**INFORME TÉCNICO DARH N° 244.-/**

**REFERENCIA** : Revisión solicitud de aprobación de proyecto denominado "Proyecto de modificación de cauces descarga de aguas lluvias conjuntos habitacionales La Foresta (etapas 5, 6, 7 y 8), canal Trebulco, Región Metropolitana"

**EXPEDIENTE** : V.P.-1304-2243

**Figura N° 3. Vista transversal de descarga N° 1, canal Trebulco.**

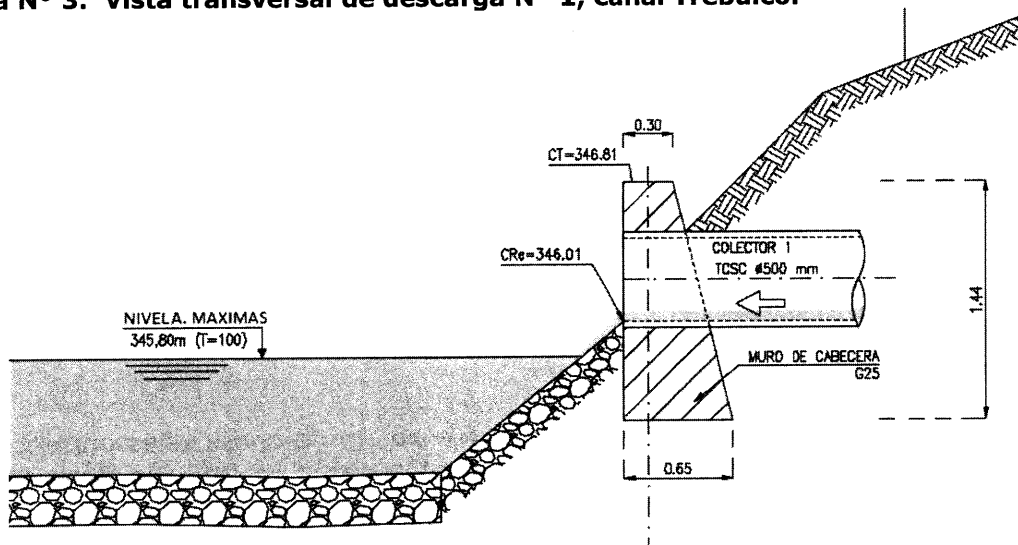
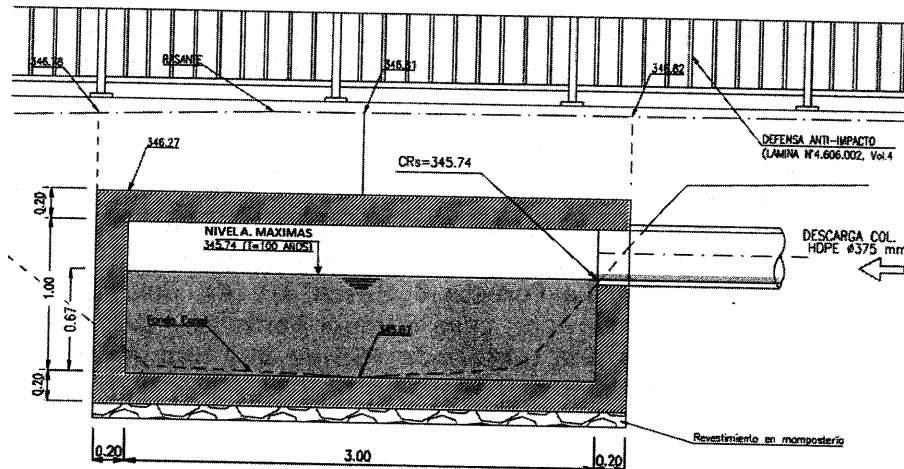
- 9.9.2** Se debe incluir detalle del diseño en los puntos de descarga de aguas lluvias en el canal Trebulco, incorporando en los planos el corte transversal y longitudinal de la intersección de las respectivas descargas. Además, las descargas deberán efectuarse por sobre la cota de elevación del eje hidráulico cálculo del caudal de diseño del canal, considerando la revancha mínima establecida anteriormente. Sólo en los casos excepcionales y debidamente justificados, se podrá aceptar descargas bajo el nivel eje hidráulico siempre que se efectúe en presión y con carga mayor a la obliga el nivel de las aguas.

- 9.11.4** Se deberá incorporar planos de detalle de todas las vistas de las descargas en el cauce del canal Trebulco, considerando los aspectos de diseño particulares de la tuberías, muros de boca, obras de protección el cauce, tanto aguas arriba como aguas abajo del cauce según corresponda. No se permite válido la presentación de láminas de referencia del Manual de Carreteras. Deben ser aspectos desarrollados en detalle y que además tengan concordancia con las especificaciones técnicas especiales.
